CEA/DEN/CAD/DIR/CSN  
DO 411

Pièce 11 Mémoire en réponse PV de synthèse - Page 1/13

Président de la Commission de l'enquête publique  
relative au démantèlement  
de l'Installation Nucléaire de Base n°25 RAPSODIE

Objet : INB 25 : Démantèlement de l'INB 25 RAPSODIE du CEA Cadarache  
Rapport en réponse aux observations émises lors de l'enquête publique  
Affaire suivie par : Jacques Garnier (06 08 75 57 21) [jacques.garnier@cea.fr](mailto:jacques.garnier@cea.fr)

Figure 1 : Photographies et schéma simplifié montrant les sorties et entrée Na du réacteur Rapsodie

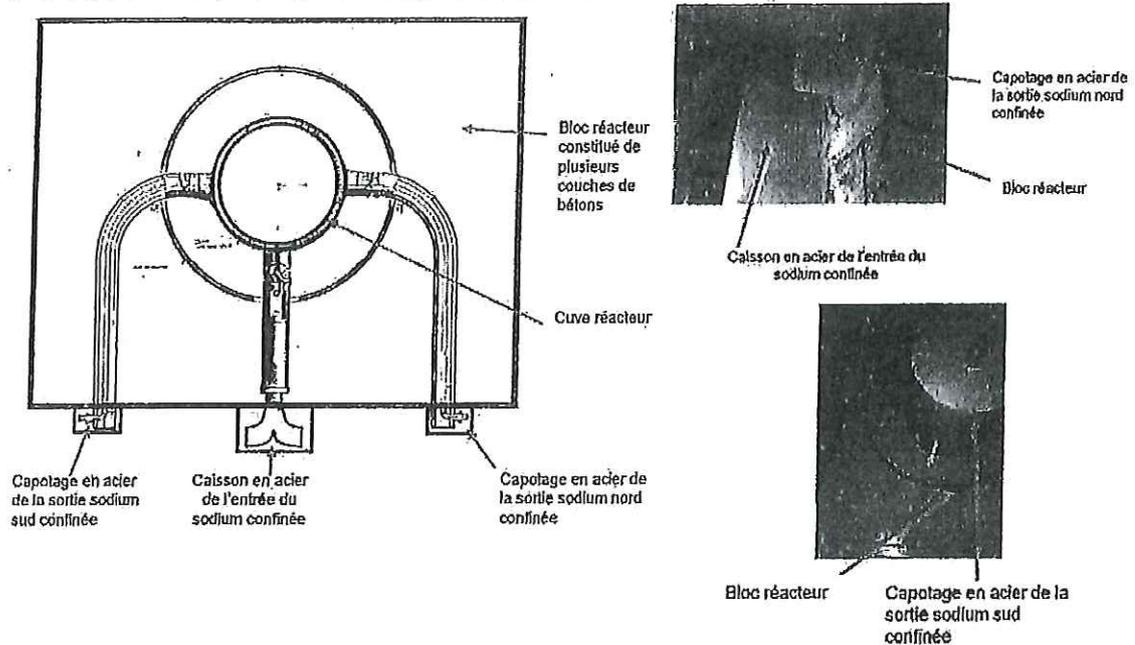
Je n'ai vu aucun plan, aucun schéma permettant de situer qu'il y a 2 boucles sur le réacteur RAPSODIE; c'est particulièrement plus compliqué pour le nettoyage et le démantèlement. En fond de cuve le raccordement des 2 tuyauteries (entrée du sodium) est une pièce délicate qui pourrait réserver des surprises si l'on prend la peine de l'examiner (en CND par exemple) avant de la détruire.  
-> explication de la fuite de sodium dont la détection a entraînée l'arrêt du réacteur?

Le réacteur RAPSODIE comportait 2 boucles contenant du sodium (circuits primaire et secondaire) qui permettaient la gestion de la puissance thermique générée au sein du cœur du réacteur. Depuis l'arrêt de fonctionnement du réacteur, ces deux boucles ont été vidangées, le sodium traité puis les circuits ont été déposés jusqu'en limite du bloc réacteur. La présence de deux boucles n'a pas engendré de difficulté particulière.

A l'issue de ces premières opérations, les circuits entrant et sortant du bloc réacteur ont été confinés, comme représentés sur la figure ci-dessous.

Ces entrées et sorties permettaient la circulation du sodium entre le circuit primaire et la cuve du réacteur. Elles étaient localisées en partie haute du réacteur. La partie inférieure du réacteur ne comportait pas de sortie vers le circuit primaire (pas de traversée du bloc réacteur en béton par le circuit primaire en partie inférieure). L'état radiologique de ces petits tronçons de tuyauterie, actuellement confinés, est connu et pris en considération pour la réalisation des travaux d'aménagement à mettre en œuvre en amont de l'opération RECURE Na (connexion du procédé à la cuve du réacteur au niveau des entrées et sorties).

Une fois l'opération RECURE Na finalisée, ces tronçons de tuyauterie seront déposés dans le cadre de l'opération de démantèlement du bloc réacteur (opération RECURE HNa). Les modalités de dépose de ces équipements pourront être confortées par la réalisation de mesures radiologiques à l'issue de l'opération RECURE Na.
